RAPORT Z AUDYTU DOSTĘPNOŚCI ARCHITEKTONICZNEJ Wschodnioeuropejskiej Akademii Nauk Stosowanych w Białymstoku

Raport został opracowany w ramach realizacji projektu pn.: „**WANS bez barier - #TAK! DOSTĘPNI!**”,
POWR.03.05.00-00-A036/21

Wykonawca audytu: **Wojciech Grabowski, Mariusz Rodzik**

Data opracowania raportu: **22.04.2022**

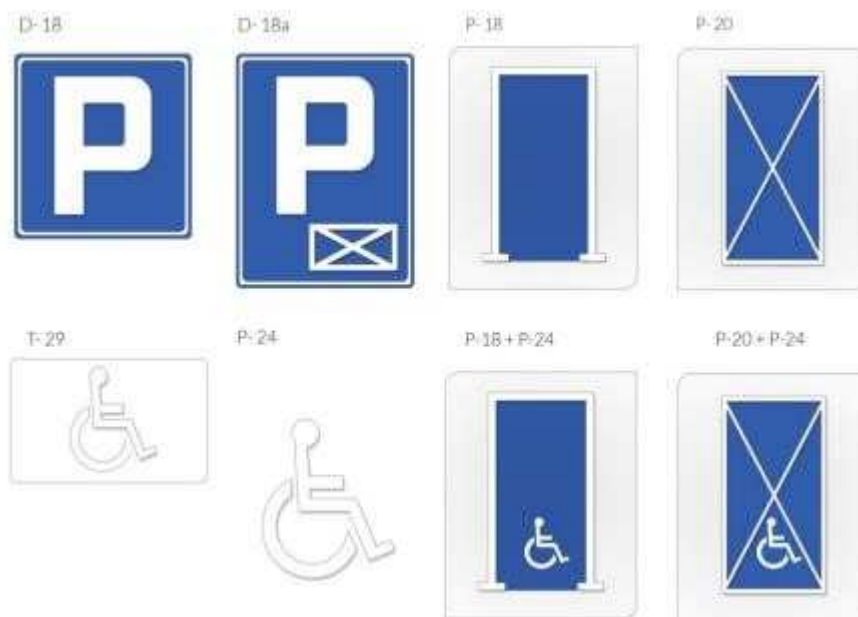
Uczelnia dysponuje ogrodzonym parkingiem. Wjazd na parking znajduje się od strony ul. Jagienki. Wjazd na teren Uczelni jest zabezpieczony szlabanem (szlaban w pozycji podniesionej w godzinach pracy placówki). Wyznaczone jest jedno stanowisko postojowe dla osób z niepełnosprawnością (na rzucie zaznaczone kolorem niebieskim). Nawierzchnia w obrębie stanowisk postojowych dla OzN jest równa, wykonana z polbruku i zapewnia dojazd do budynku. Wyznaczone miejsce OzN znajduje się śr. 40m od wejścia do budynku (część A). Miejsce nie spełnia wymaganych minimalnych wymiarów oraz nie jest właściwie oznakowane (zbyt mała tabliczka z oznaczeniem miejsca parkingowego umieszczona na ogrodzeniu).

Obecnie na parkingu Uczelni jest łącznie śr. 50 miejsc postojowych, w związku z tym należy wyznaczyć 2 dodatkowe miejsca postojowe - **rekomendacja M**.

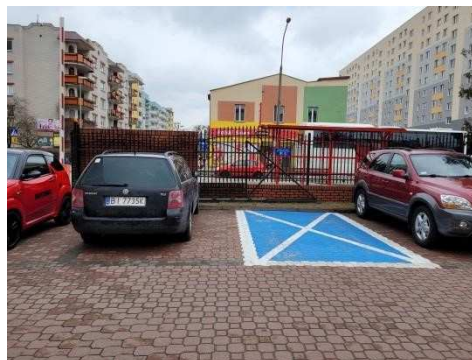
Sugerowany sposób zwiększenia ilości stanowisk oraz dostosowania wielkości miejsca postojowego zaznaczono kolorem niebieskim na poniższym zdjęciu. Należy wyznaczyć 2 miejsca po lewej stronie od wjazdu na parking i jedno przy budynku B. Miejsca należy oznaczyć znakami poziomymi i pionowymi.

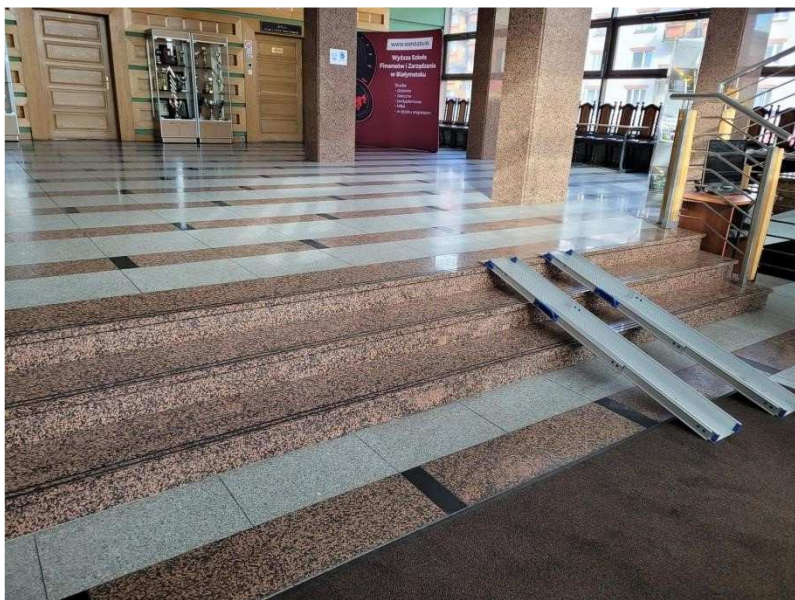
Za drzwiami wejściowymi budynku A znajduje się hol prowadzący do auli wykładowych. Bezpośrednio na hol można dostać się po trzech schodach, schody o głębokości 40cm nie oznaczone kontrastowym kolorem, zabezpieczone taśmą o właściwościach antypoślizgowych.

W budynku znajdują się mobilne szyny, które można położyć na schodach (obsługą ich zajmuje się konserwator uczelni) zapewniające dostęp alternatywny.

Po obu stronach schodów znajduje się wystarczająco dużo miejsca aby zamontować pochylnię – **rekomendacja W** (przy kolejnych modernizacjach budynku).

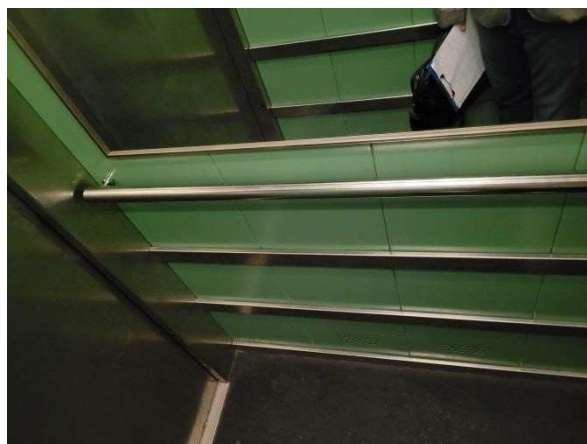
Widna z założenia umożliwia ominięcie schodów widocznych na powyższym zdjęciu, ale także można nią dojechać do głównej auli uczelni oraz do szatni znajdującej się na poziomie -1. Do widny prowadzi półokrągły korytarz, w dniu wizyty monitoringowej, niewielki korytarz był zastawiony wieloma kwiatami doniczkowymi wielkogabarytowymi ustawionymi na ziemi, znacznie zmniejszającymi ciąg komunikacyjny – utrudniającymi dostanie się do windy osobom z ograniczeniami ruchu i/lub wzroku. Kwiaty należy usunąć z ciągu komunikacyjnego – **rekomendacja M**.

Winda w budynku A nie posiada udźwiękowienia ani oznaczeń w języku Braille'a. Przyciski na panelu sterującym zostały opisane poprzez przyklejenie niewielkich napisów z informacją zupełnie nieczytelną dla osób niewidomych i niedowidzących. Brak wyraźnie oznakowanego poziomu ewakuacji.

Nieemożność rozpoznania oznaczeń na przyciskach tablicy przyzywowej w kabinie dźwigu osobowego przez osoby słabowidzące o znacznym upośledzeniu widzenia oraz osoby niewidome, spowodowana brakiem oznakowania dotykowego tych przycisków. Uniemożliwia to osobom niewidomym i

słabowidzącym identyfikowanie symboli znajdujących się na przyciskach i samodzielne korzystanie z dźwigu osobowego.

Należy oznakować przyciski na tablicy przyzywowej w kabinie windy zarówno poprzez zastosowanie na przyciskach wypukłych oznaczeń jak i dodatkowe ich oznakowanie alfabetem Braille'a (naklejenie naklejek) – **Rekomendacja M.**

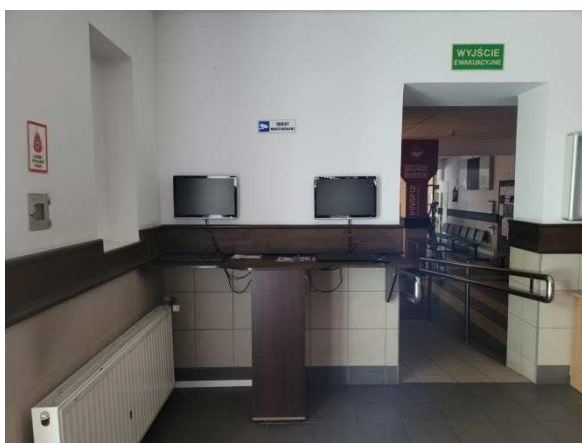
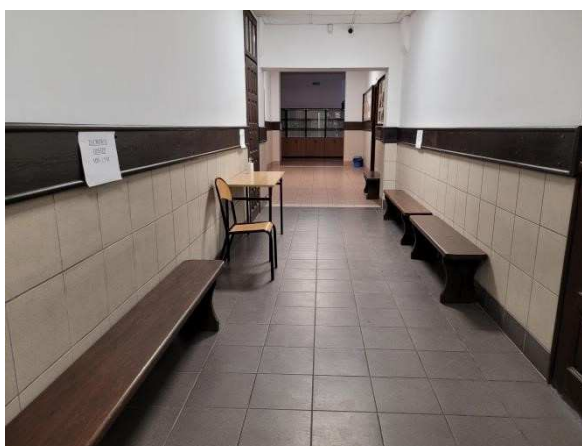
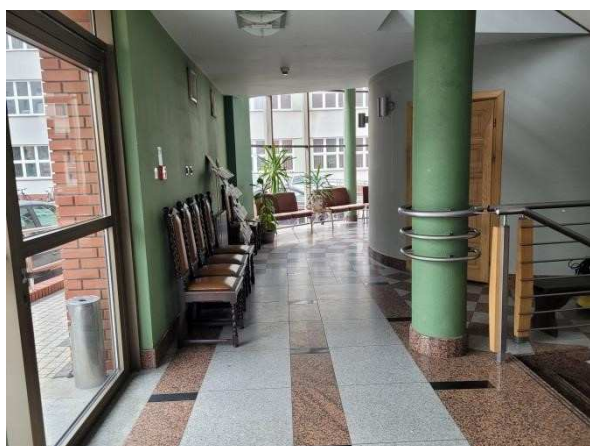
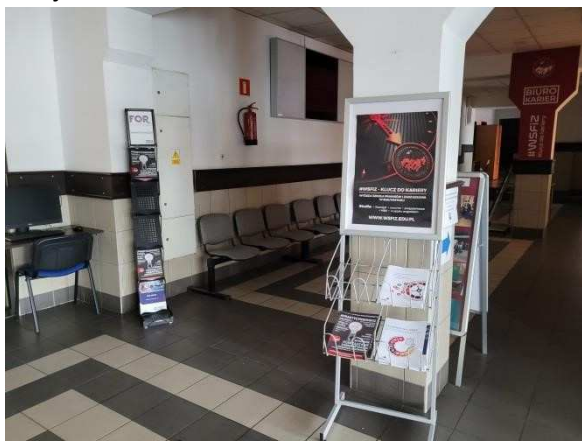
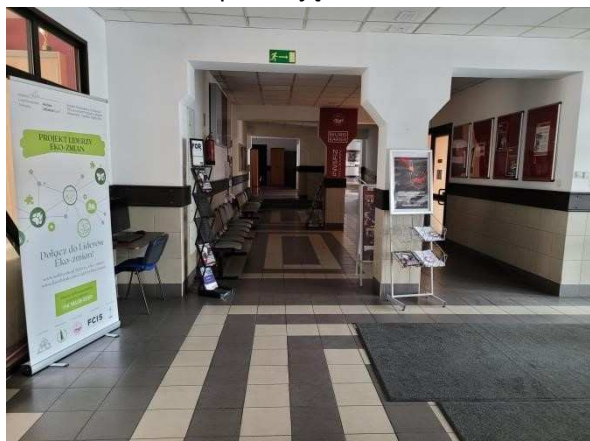
Winda w budynku B znajduje się po lewej stronie od wejścia głównego. Dojście do windy nie oznaczone. Zaleca się zamontowanie oznaczenia kierunkowego zgodnie z zasadami opisanymi w punkcie **elementy ułatwiające orientację**. Winda jest udźwiękowiona ale nie wydaje komunikatów głosowych a jedynie dźwiękiem informuje o otwarciu drzwi. Winda przestronna zapewniająca swobodne manewrowanie wózkiem inwalidzkim. W środku znajduje się odkładane krzeselko umożliwiające odpoczynek. Brak wyraźnie oznakowanego poziomu.

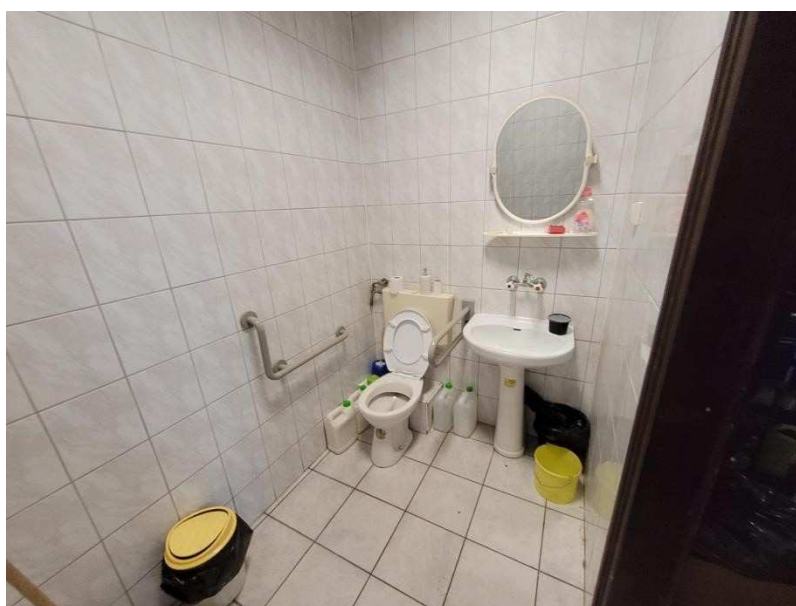
Budynek A jest połączony korytarzem z budynkiem B. Do korytarza prowadzą trzy schody. Stopnie o głębokości 30cm, oznaczone kolorem odmiennym od podłogi. Stopnie oklejone taśmą z właściwościami antypoślizgowymi ale nie oznaczone kontrastowo. Brak poręczy. Schody przeznaczone do pokonania wysokości większej niż 50cm, powinny być wyposażone w poręcze przedłużone o 30cm, oznaczone w piśmie Breill'a, stopnie oznaczone kontrastowym kolorem - **rekomendacja M**.

Mobilne szyny mogą służyć do wjazdu wózkom inwalidzkim i stanowią alternatywny sposób komunikacji pomiędzy budynkami A i B. Szyny obsługuje konserwator budynku.

Zgodnie z informacją otrzymaną od zarządcy budynku, planowany jest remont tego fragmentu, gdzie schody zastąpione zostaną podjazdem z odpowiednim nachyleniem. Zalecana budowa biegu na całą szerokość schodów z poręczami w trakcie przyszłego remontu - **Rekomendacja M**.

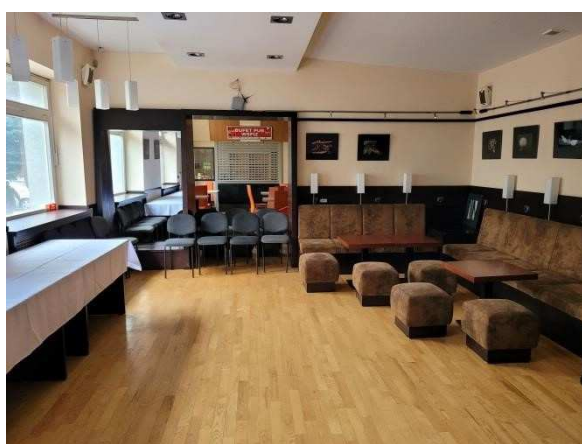
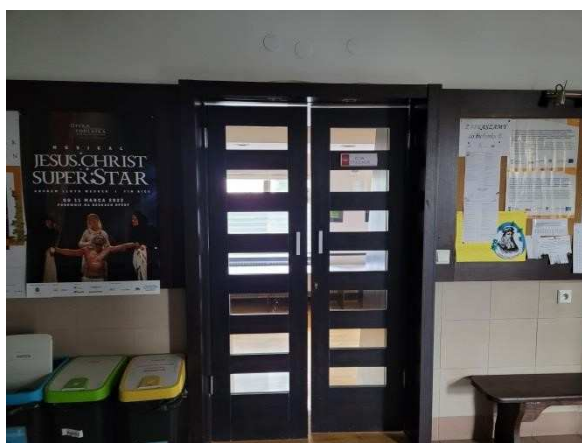
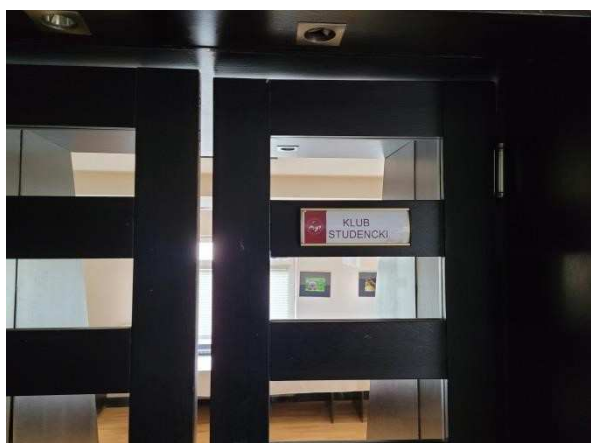
Punkty obsługi studenta jak pomieszczenie rekrutacji czy dziekanat wymagają jedynie odpowiedniego ustawienia mebli czy obniżenia lady obsługi w dziekanacie. Pomieszczenia biurowe w obecnym kształcie dają możliwość aranżacji przestrzeni odpowiedniej do potrzeb osoby ze szczególnymi. Należy usunąć wszelkie przeszkody tak zwane „potykalce” np. banery znajdujące się na drodze do pokoju rekrutacji **-Rekomendacja M.**

Punkty obsługi studenta w badanej jednostce nie były wyposażone w pętle indukcyjne. Do prawidłowego słyszenia osoby niedosłyszące, korzystające z aparatów słuchowych, potrzebują nie tyle głośniejszego sygnału, ale wyeliminowania zakłóceń i zniekształceń zewnętrznych, a w szczególności pogłosu, który aparat słuchowy dodatkowo zwiększa. Stosowanie pętli indukcyjnej w biurach/punktach obsługi daje osobom słabosłyszącym komfort rozumienia przekazywanych przez pracownika informacji, dźwięk jest w pełni dopasowany do ubytku słuchu. Pozwala to na ich samodzielne funkcjonowanie w społeczeństwie, partycypowanie w życiu publicznym bez konieczności korzystania z pomocy osób trzecich.

W punktach obsługi klienta wystarczy montaż małej pętli indukcyjnej - tzw. pętli stanowiskowej. Taka pętla działa wyłącznie w zasięgu miejsca (lub okienka) przebywania osoby słabosłyszącej. Pętla

stanowiskowe instalowane w punktach informacyjnych są niewielkie i stosunkowo niedrogie (obecnie kosztują ok. 1500 zł). Zaleca się zakup i montaż stanowiskowych pętli indukcyjnych – **Rekomendacja S**.
